グローバル PM モータ EM-A シリーズ 端子台取付ねじ変更のお知らせ

グローバル PM モータ EM-A シリーズ
EM-AMF(B)(K)T 3.7kW～7.5kW 端子台付仕様

図 1 端子箱構造図

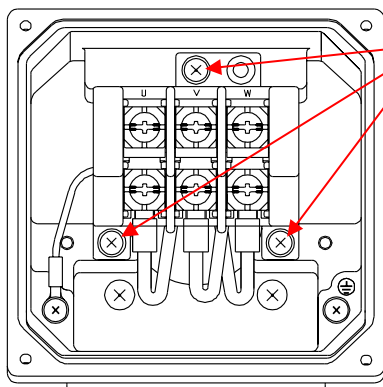
端子台取付ねじ 3カ所(図 1)のねじを変更いたします。
本変更による製品の機能、性能、品質への影響はありません。

端子台取付ねじ

変更前	なべ小ねじ M4X8
変更後	ばね平座金付なべ小ねじ M4X10
